Правильная схема рециркуляции горячей воды

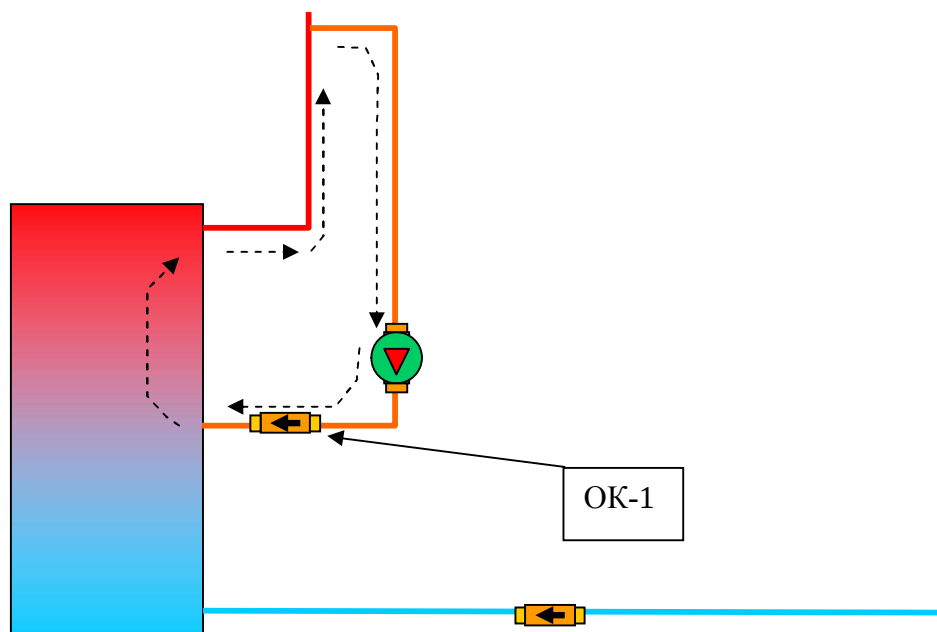
Неправильная схема рециркуляции горячей воды из за отсутствия обратного клапана ОК-1 и при этом будет идти подмес тёплой воды на разбор ГВС.
